Objet : Consultation Permis de construire
Création d'une centrale photovoltaïque au sol – SANCOINS

Objet : avis sur les permis de construire PC 018 242 22 0007-0008-0009 – Centrale photovoltaïque

**Objet : PC 018 242 22 00007 - PC 018 242 22 00008 - PC 018 242 22 00009 –
Construction d'une centrale photovoltaïque et de 3 postes de
livraisons/transformation.**

**Plan annexé à l'arrêté de prescription
de diagnostic archéologique n°22/0818**

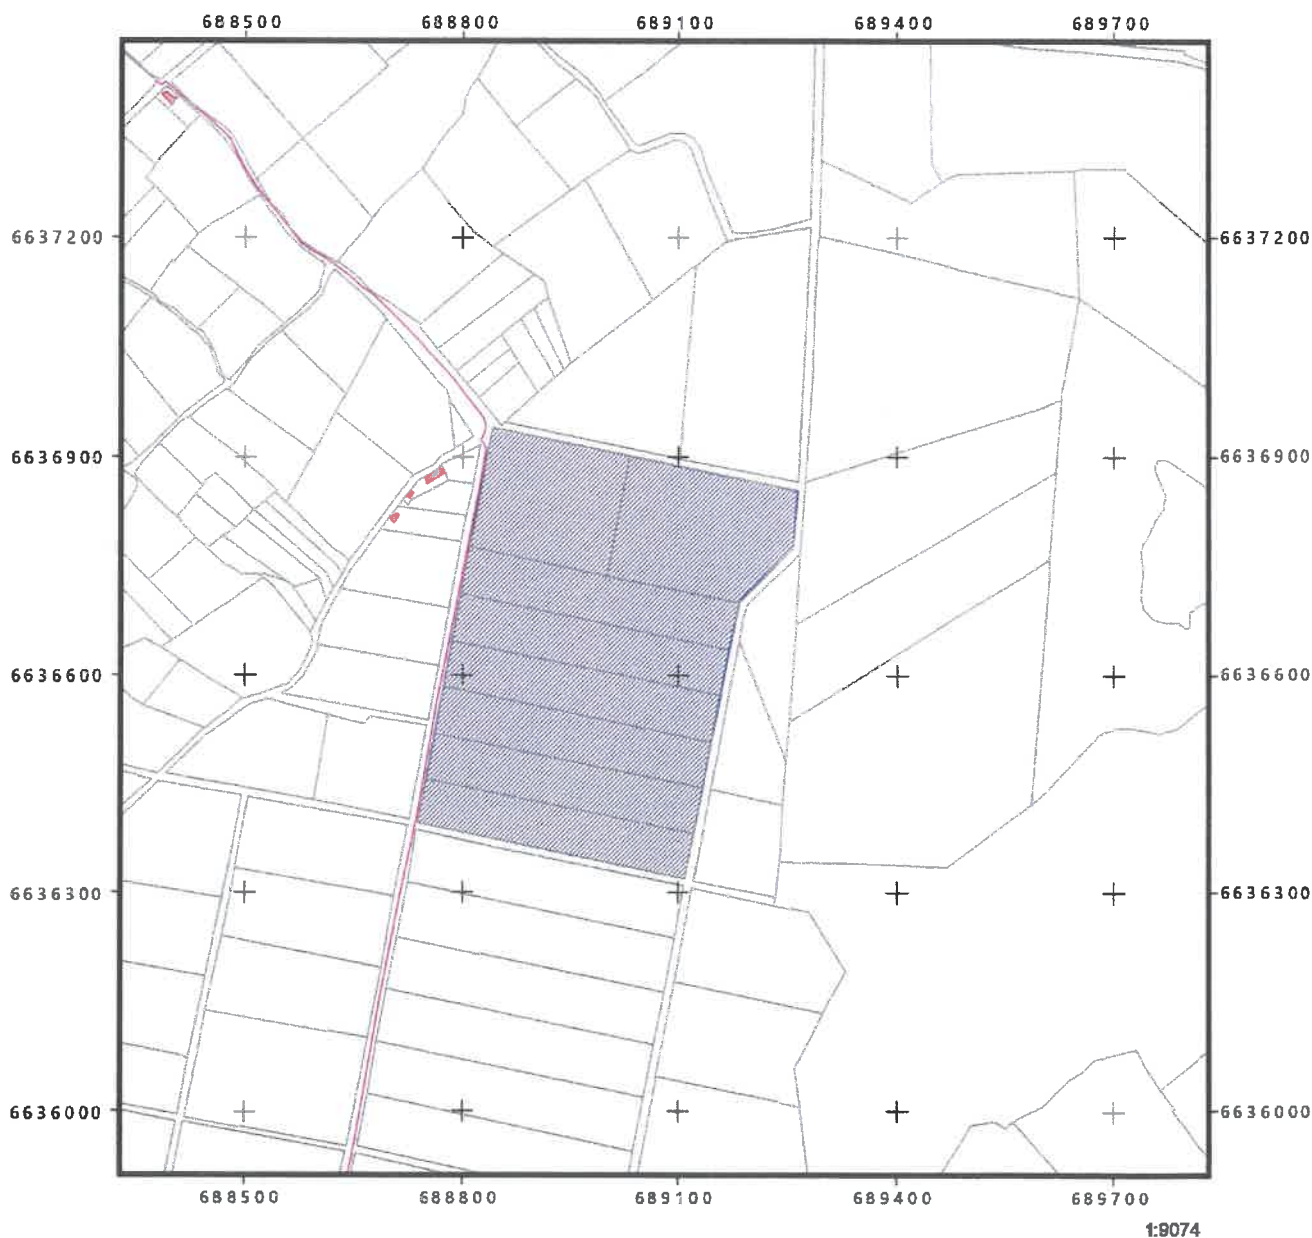
L'emprise soumise au diagnostic, d'une superficie de 215 590 m², est figurée sur le document graphique annexé au présent arrêté.

Plan annexé à l'arrêté de prescription
de diagnostic archéologique n°22/0816

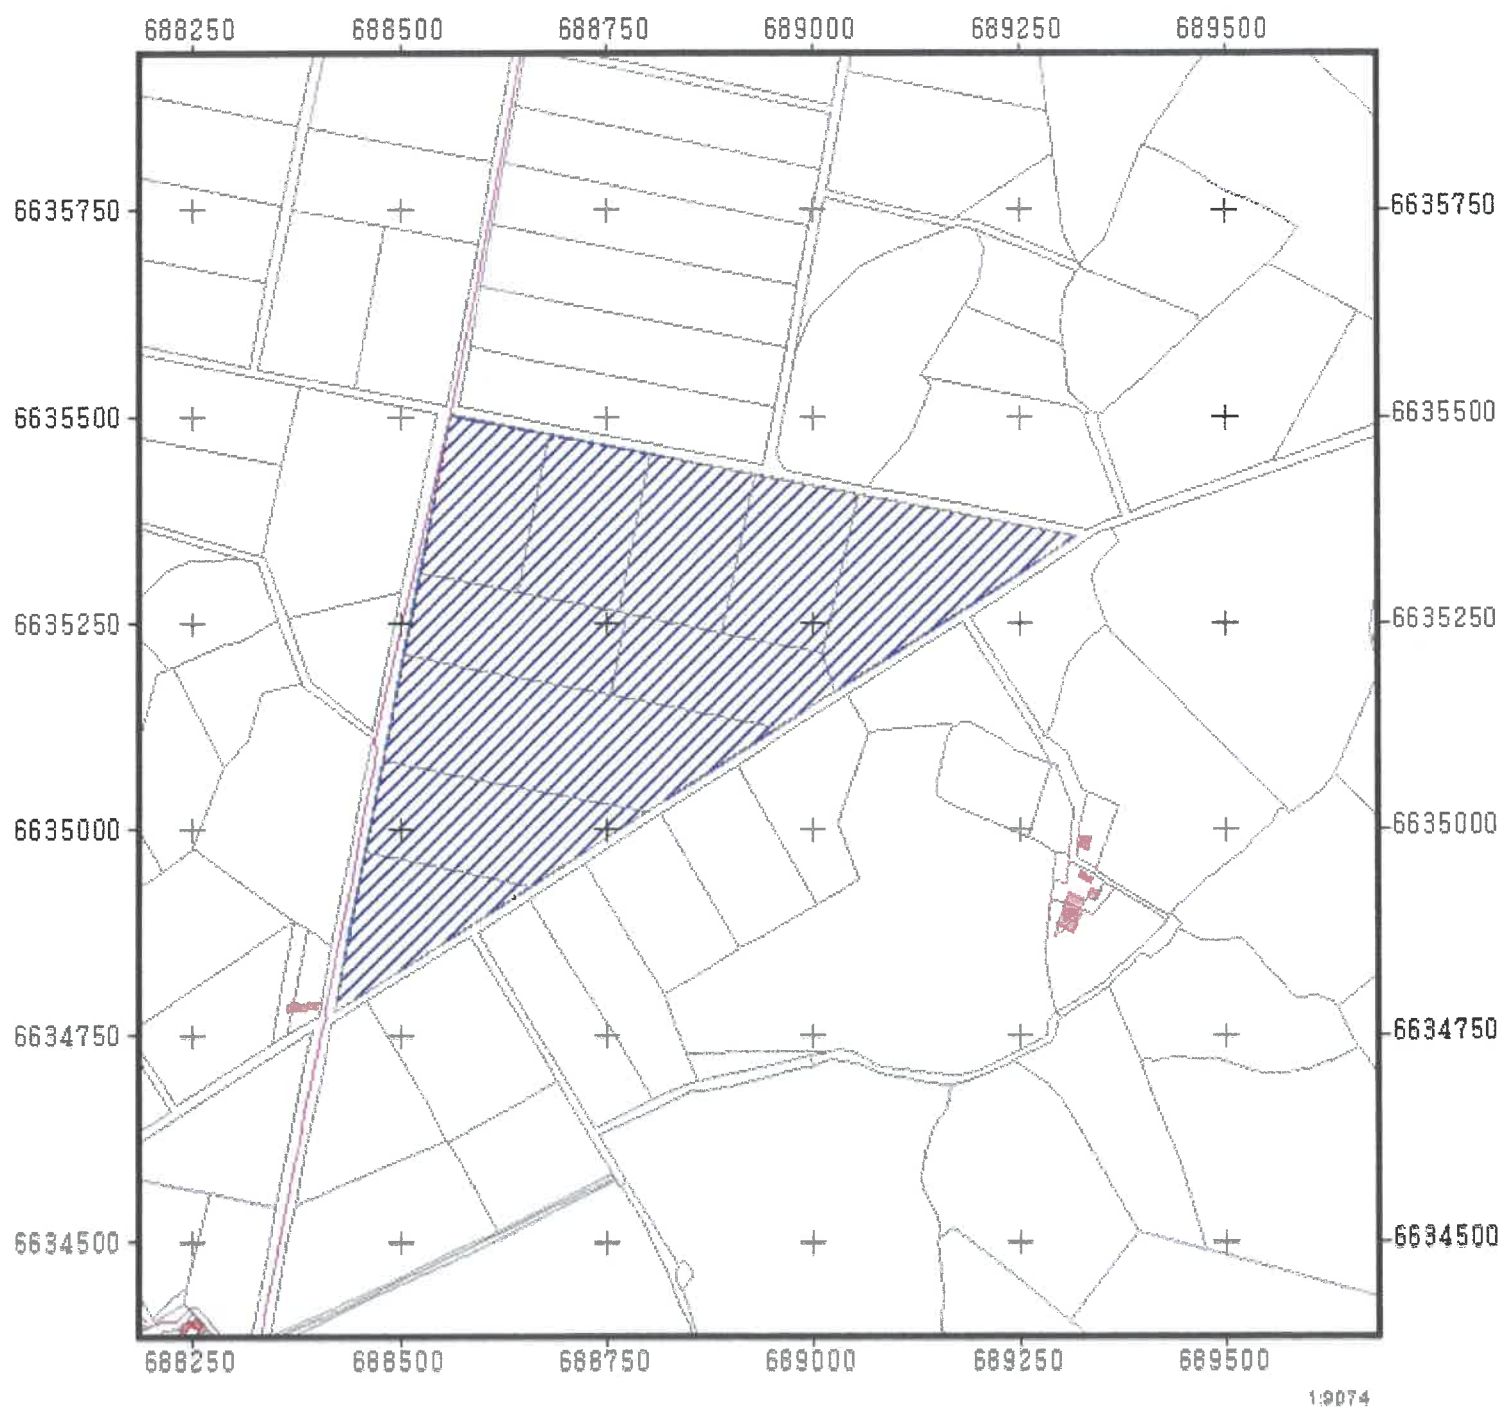
L'emprise soumise au diagnostic, d'une superficie de 284 575 m², est figurée sur le document graphique annexé au présent arrêté.

Plan annexé à l'arrêté de prescription
 de diagnostic archéologique n°22/0817

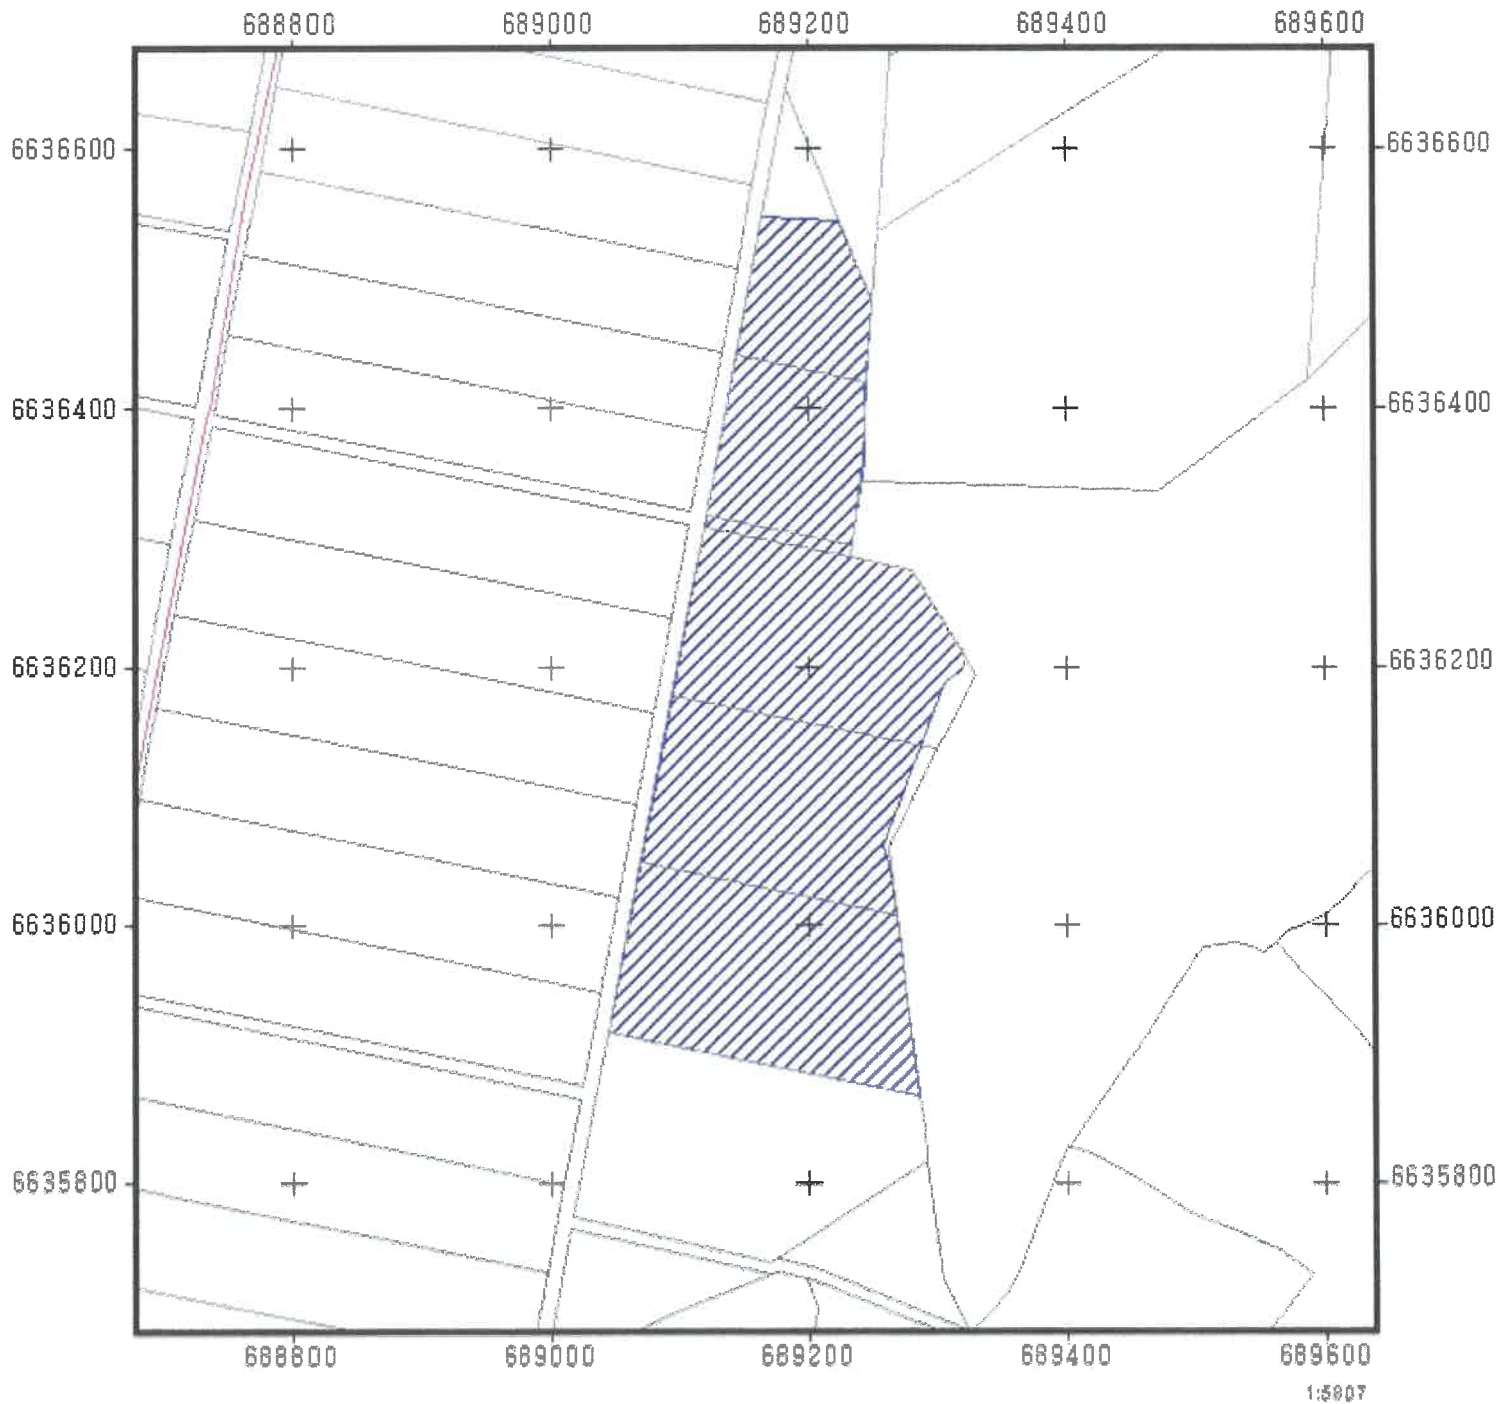
L'emprise soumise au diagnostic, d'une superficie de 106 400 m², est figurée sur le document graphique annexé au présent arrêté.
